N/Réf. : BXL21100_714_PUN
Gest. : AA
V/Réf. : 2043-0861/04/2023-146PU
Corr: Manuela Core
NOVA : 04/PFU/1894786

BRUXELLES Rue Haute 296A, 296B, 296C, 300, 300A, 298, 298A, 298B et 298C (arch. Jean-Baptiste DEWIN) (= Hôpital universitaire St-Pierre classés depuis le 28/01/2021 / Inventaire)
PERMIS UNIQUE : Rénover et restaurer les façades du bâtiment de l'administration du CPAS, ainsi que remplacer les châssis et l'auvent de la cour intérieure

Avis conforme de la CRMS

Fig. 51 - Types et détails des châssis existants - Dessins Arch. Dewin 1931 - Archives CPAS.

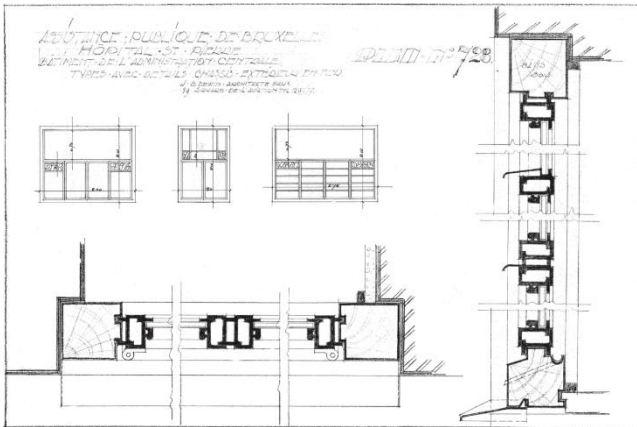
Le dossier comprend plusieurs études relatives aux châssis : inventaire, relevés de la situation existante (photographies, pathologies). Les châssis conçus par J-B Dewin se caractérisaient par la mise en œuvre de fins profilés en acier laminés à chaud, dont les ouvrants s'actionnaient vers l'extérieur, munis de simple vitrage fixé au moyen d'une parclose. Ces profilés étaient intégrés dans un cadre en bois.

Près de 80% de l'ensemble des châssis historiques ont été remplacés par des châssis en PVC/acier. Sur les 20% conservés, près de la moitié seraient par ailleurs en mauvais état et non récupérables (cf. inventaire).

(Mock-up réalisé - images extraites du dossier)

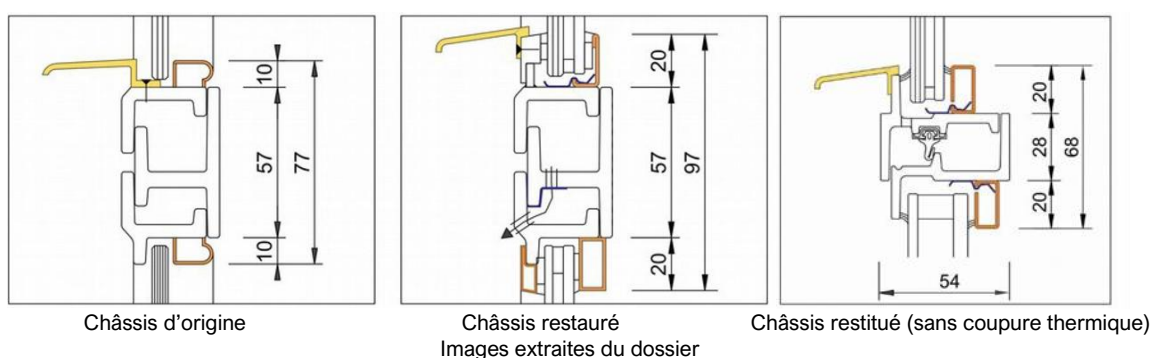
Le châssis a été « reproduit à l'identique » à l'exception de :

- l'inversion du sens d'ouverture des ouvrants, vers l'intérieur au lieu de l'extérieur afin de limiter les infiltrations d'eau ;
- la suppression du montant central, entre les deux ouvrants, pour minimiser l'épaisseur des profils ;
- l'insertion d'un double vitrage (épaisseur totale = 24mm) ;
- l'insertion de nouvelles parcloles de 20 mm d'hauteur ;
- la réduction des jours-vues suite à la rehausse des parcloles ;
- la mise en œuvre d'un verrou multipoints pour les ouvrants ;
- de nouvelles quincailleries en remplacement des quincailleries ouvragées.

Au vu des adaptations apportées au détail des châssis (entre la situation d'origine et la situation projetée), il est inapproprié de parler de reproduction à l'identique. Plusieurs détails contribuant à l'identité des châssis anciens ne sont plus présents : paumelles à l'extérieur, creux liés à l'assemblage des doubles cadres, plans des profilés et jeux d'ombre, lecture du double ouvrant (au droit du montant), ... (+ liste ci-dessus)

Dans la mesure où il n'est, de toute façon, pas possible avec les PML, compte tenu des impératifs actuels légitimes (confort, étanchéité, isolation, sécurité), de reproduire fidèlement à l'identique tous les détails constructifs de Dewin (voir différences supra et dans le détail, dans le dossier), pourquoi alors recourir à des profilés sans coupure thermique ?

La CRMS estime que des alternatives avec des profilés fins à coupure thermique (en plus d'atteindre de bonnes classes d'étanchéité à l'eau et à l'air) permettraient de rencontrer les mêmes enjeux de reproduction des lignes de composition de Dewin (mêmes épaisseurs vues

en élévation, débords, ...) tout en étant plus performants sur le plan énergétique. Elle demande de recourir et de détailler cette alternative qui cadre avec la philosophie d'intervention et ne remet pas en cause les motivations du classement (voir 1^{ère} partie de l'avis). Elle devra faire l'objet de détails et de mock-up, comme ce qui a été réalisé pour les PML.

Images extraites du dossier

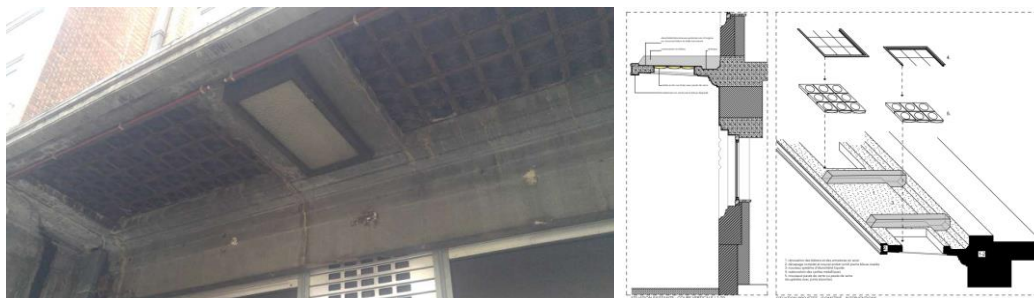
L'auvent rue Haute comprend une structure en béton intégrant des pavés de verre translucides. Ceux-ci sont insérés au moyen de cadre en fer ou en fonte. Ces dalles permettaient un éclairage naturel et étaient associés à des luminaires. Actuellement, l'auvent est recouvert d'une étanchéité bitumineuse. Il a fait l'objet d'une inspection spécifique et d'une auscultation. Il ne semble pas présenter de désordres structurels mais fera l'objet d'une remise en état : cadres métalliques des dalles rouillés, coulées/infiltrations d'eau/etc. Le point délicat identifié lors de l'analyse préalable concerne surtout l'étanchéité de l'ouvrage (plusieurs couches de bitume/étanchéité) à éliminer et à renouveler avec un système adéquat.

La proposition technique présentée dans le dossier est séduisante (puisque'elle restitue la situation initiale) mais semble très théorique. Elle appelle plusieurs réserves sur d'une part, la faisabilité d'intervenir au droit des dalles translucides et d'autre part, la pertinence de laisser des cadres métalliques soumis aux différentes sollicitations liées au ruissellement des eaux pluviales (métal, pente, évacuation, étanchéité, etc). La CRMS demande d'en vérifier le réalisme, la bonne tenue dans le temps et de réaliser un mock-up sur une travée.

- restituer les vitraux dans les devantures ;
- vérifier le réalisme, la bonne tenue dans le temps des interventions sur l'auvent, réaliser un mock-up sur une travée à soumettre à l'approbation de la DPC ;

Images extraites du dossier

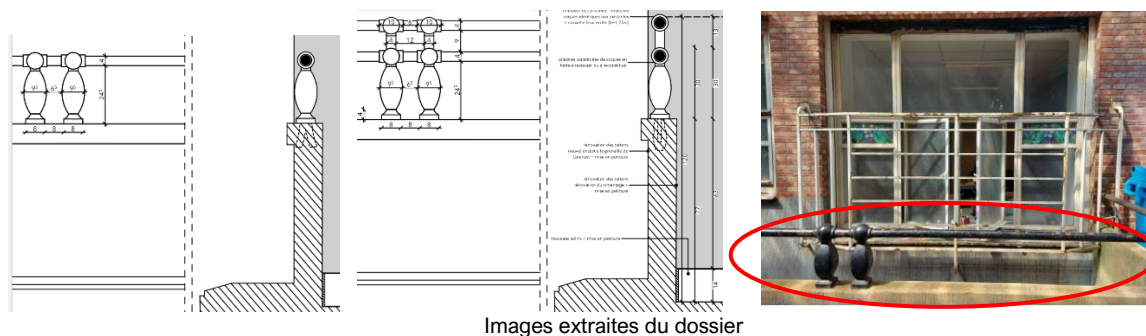
Dans le cadre du projet, la proposition consiste à mettre en œuvre une verrière réalisée en profilés en acier mince avec coupure thermique (type murs-rideaux) et double vitrage feuilleté pour des raisons énergétiques. L'élévation situation projetée montre la présence de 2 ouvrants tombants (exutoires motorisés). L'impact sur le rendu de la verrière est peu documenté. L'épaississement ponctuel des cadres pour les exutoires pourrait être admis car elle est en partie haute de la façade arrière, d'où moins de recul. Le panneautage des parties opaques serait effectué avec panneaux isolants en acier ou en aluminium (cfr. CDC).

La CRMS est tout à fait favorable à cette option qui permettra de retrouver les lignes de composition de Dewin et valorisera cette façade qui a, elle aussi, été fortement banalisée par la verrière actuelle. Les détails mériteront d'être approfondis pour s'assurer du respect des recommandations techniques (resserrages, joints). La CRMS recommande aussi de vérifier, si cela n'a pas déjà été fait, l'impact favorable de la proposition en termes de surchauffe (60m2) orienté sud.

- documenter l'impact sur le patrimoine des exutoires de fumée de la nouvelle verrière et l'adapter si l'impact n'est pas acceptable ;
- s'assurer, si cela n'a pas déjà été fait, qu'il n'y a pas de risque de surchauffe sur la nouvelle verrière (60m²) orientée sud ;

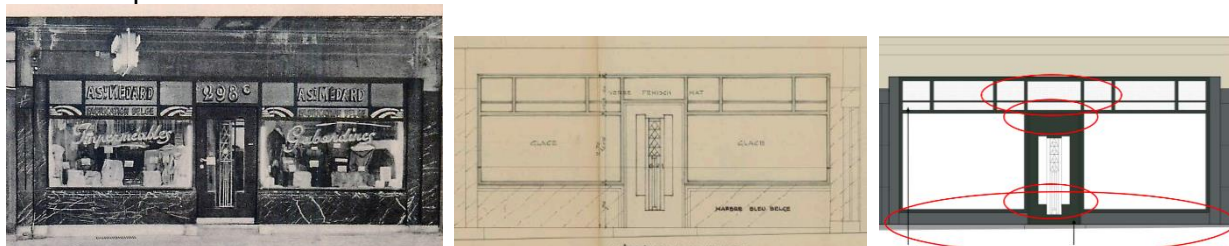
Le bâtiment se caractérise par plusieurs types de ferronneries, notamment des garde-corps au droit des baies ou des balcons. Dans l'ensemble, les ouvrages sont très dégradés (corrosion) et ne répondent plus aux normes de sécurité. Le projet mentionne une restauration mais cette option s'appliquera vraisemblablement plutôt aux ferronneries des terrasses. Par contre, pour celles des balcons, il s'agira davantage de renouvellement des pièces altérées et d'adaptations pour répondre aux normes de sécurité (dépose et traitement en atelier).

La proposition de rehausse concerne des terrasses situées en partie haute des façades. La perception des garde-corps dans l'ensemble dans la composition, s'ils étaient rehaussés, ne sera peut-être pas fortement impactée. Cependant, la proposition de rehausse ne respecte pas l'équilibre du dessin de Dewin et sa finesse ponctuée de pieds plus robustes. La CRMS demande d'examiner une alternative indépendante (élément sobre dédoublé séparé et fixé sur le parapet par exemple) pour rehausser ces garde-corps.

- examiner une alternative indépendante (élément séparé fixé sur le parapet par exemple) pour la rehausse des garde-corps afin ne pas intervenir sur l'ouvrage de Dewin ;

Images extraites du dossier

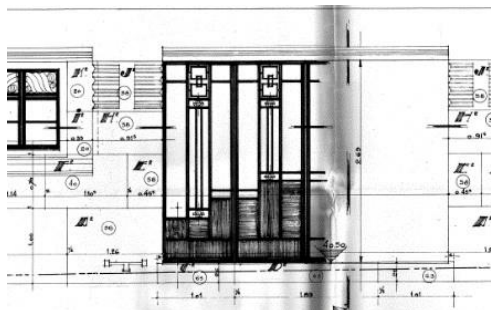
Inégalement, les portes d'entrée principale (au numéro 298) et du passage carrossable étaient similaires et de même facture, de l'œuvre de Dewin. Des images conservées dans les archives de la Ville de Bruxelles montrent les deux portes exécutées selon le projet de l'architecte. La porte d'entrée principale du bâtiment administratif aurait disparu et aurait été équipée par celle du passage carrossable, remplacée alors - depuis les années '80 - par une porte de garage enroulable sans intérêt. Pour satisfaire aux dimensions de la baie d'entrée, il aurait fallu compléter la porte Art déco récupérée du passage par un panneau vitré de part et d'autre.

La CRMS est favorable au remplacement de la porte de garage de facture industrielle. La restitution permettra de retrouver l'identité perdue du rez-de-chaussée et sera cohérente avec celle envisagée pour les devantures commerciales. La CRMS n'est toutefois pas convaincue par le dessin de la nouvelle porte qui semble s'inspirer davantage de la porte d'entrée modifiée et adaptée au nouvel usage, que de la porte conçue et réalisée par Dewin. Elle demande de revoir le dessin, les lignes et proportions dans un plus grand respect de la situation d'origine.

Elle demande aussi de restituer les éléments perdus de la porte d'entrée principale qui a été altérée dans ses parties latérales et inférieures, perdant ainsi la verticalité de ses grilles décoratives. Les lignes, et proportions doivent être fidèles à la période de la construction du bâtiment, comme dans le reste du projet. Il y a suffisamment de documents historiques disponibles, en plus du modèle existant pour rendre à une restitution plus fidèle des divisions, proportions et détails. L'on recourra à du marbre de substitution et non à de la pierre bleue ciselée comme déjà demandé précédemment. La proposition sera soumise à la DPC.

- revoir le dessin, les lignes et proportions et les détails de la nouvelle porte d'accès au parking dans un plus grand respect de la situation d'origine ;

- adapter le dessin, les lignes et proportions et les détails de la nouvelle porte d'accès pour renouer avec le dessin de la situation d'origine ;
- restituer les éléments perdus de la porte d'entrée principale qui a été altérée dans ses parties latérales et inférieures, pour renouer davantage avec les proportions et détails de la composition initiale ;
